東郷元帥記念公園の改修整備について

東郷元帥記念公園 修正案の検討

東郷元帥記念公園 修正事項案
(第19回協議会での確認事項)

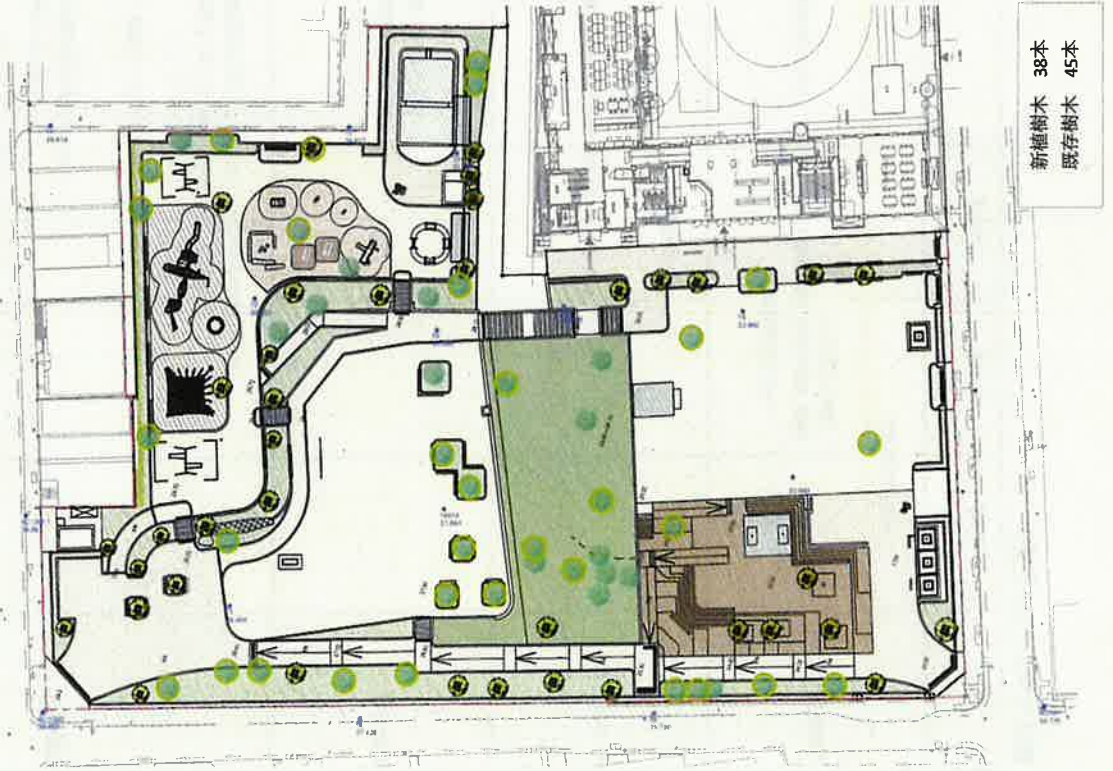
- 全体計画平面図
 - デッキの縮小 (500㎡⇒360㎡)
- 植栽計画
 - 樹木の配置
 - ・ サクラ類
 - 既存 5本 新植 10本
 - ・ ドングリのなる樹木
 - 既存 7本 新植 2本
 - ・ 実のなる樹木
 - 既存 0本 新植 2本
